TITLE: USB A/F 180° DIP TYPE
HOMETOM www.hometom.com by
HORNG TONG ENTERPRISE CO., LTD.

工程变更通知单

变更说明: 按客户要求设变 DIP 端子尺寸, 新增参数说明		文件编号: CN16050510	对应 ECR 编号: /																							
		通知日期: 2015/05/05																								
产品名称: USB A/F 180° DIP TYPE		宏通料号: US04N16BDN172																								
变更原因: <input type="checkbox"/> 文书修正 <input type="checkbox"/> 设计变更 <input checked="" type="checkbox"/> 客户要求 <input type="checkbox"/> 品质改善 <input type="checkbox"/> 制程改善 <input type="checkbox"/> 降低成本 <input type="checkbox"/> 其它																										
变更前: 		变更后: 																								
制程管制方式: 旧品库存消耗完后切换新品。		产品环保属性: <input checked="" type="checkbox"/> HSF <input type="checkbox"/> HF																								
物料切换方式	受影响物料:

工程变更申请单

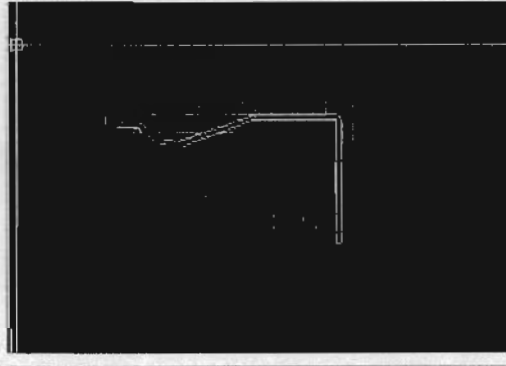
变更说明: 依照客户要求设变 DIP 端子尺寸, 新增参数说明。
